Bulletin d'information technique

Date: 01.08.2017

Concernant : améliorations de la vanne de commande 541

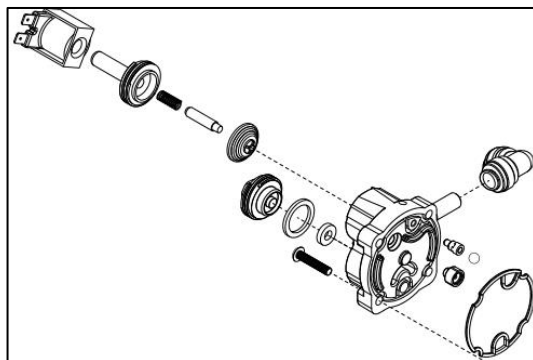
Sur la NOUVELLE configuration du capot arrière, il n'est pas nécessaire de desserrer des vis:

1. la bobine de solénoïde a un «ajustement rapide» et peut simplement être retirée;
2. Le guide solénoïde, le ressort, le plongeur et le diaphragme peuvent être enlevés en un seule partie, simplement en le dévissant du capot arrière, en utilisant une pince (universelle) ou un outil, que nous avons spécialement développé (PN 39117);

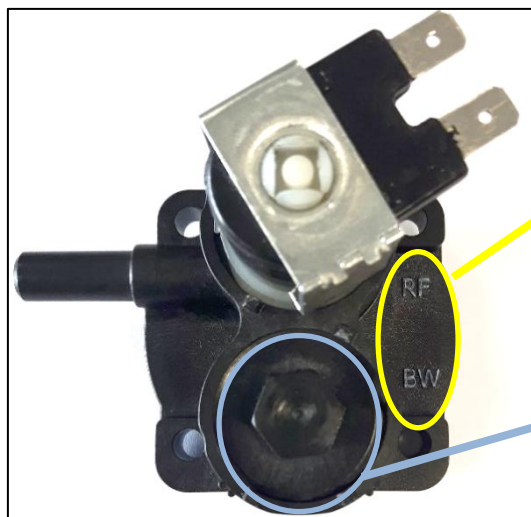
avec les 2 sièges, pour les 2 solénoïdes présents; solénoïde du renvoi d'eau en haut, solénoïde du détassage en bas. L'un de ces 2 sièges peut simplement être bouché si la fonction solénoïde respective n'est pas nécessaire; Sur les systèmes Eco, cela signifie que le siège inférieur (pour le solénoïde du détassage) est bouché. Nous avons aussi ajouté des indications sur le capuchon arrière, à côté des sièges solénoïdes, indiquant clairement la fonction de chaque siège / solénoïde:

RF = renvoi d'eau = siège / solénoïde EN HAUT

BW = détassage / rinçage rapide = siège / solénoïde EN BAS

Ces indications éviteront une connexion incorrecte du câble solénoïde du panneau de commande électronique vers la bobine du solénoïde.

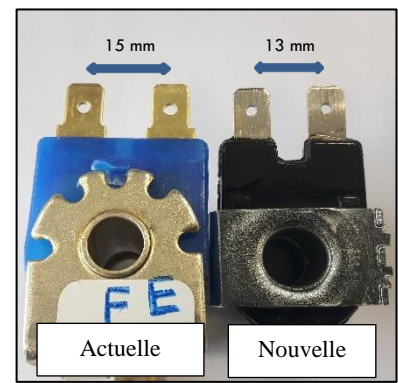
1. Câble(s) solénoïde(s): parce que l'entraxe de la connexion sur la nouvelle bobine de solénoïde est plus petite que sur la bobine de solénoïde actuelle, les câbles de connexion pour le solénoïde de renvoi d'eau et du détassage sont modifiés. Nous avons choisi de standardiser en passant sur 1 couleur (noir) au lieu de 2 couleurs (blanc pour le renvoi d'eau, noir pour le détassage) pour les deux solénoïdes, mais avec une étiquette clairement visible, marquée RF (pour le renvoi d'eau) ou BW (pour le détassage) aux extrémités du câble (sur le côté de la bobine de solénoïde et sur le côté de la carte).

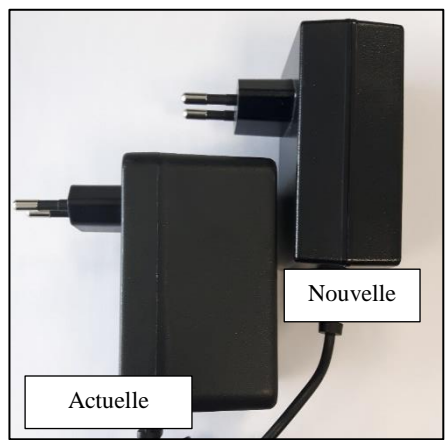
2. Transformateur: en raison des réglementations d'efficacité énergétique en cours, nous passons du transformateur AC/AC actuel à un nouveau transformateur AC/DC. Les avantages sont les suivants:
 - efficacité supérieure / perte d'énergie réduite (<0,5 watt)
 - poids léger;
 - plus compact.

Remarque: La prise de connexion du cordon de sortie du nouveau transformateur AC/DC est plus petite que celle du transformateur AC/AC actuel, bien qu'il s'agisse d'un modèle similaire. Ceci est fait intentionnellement pour éviter l'utilisation d'un transformateur incorrect.
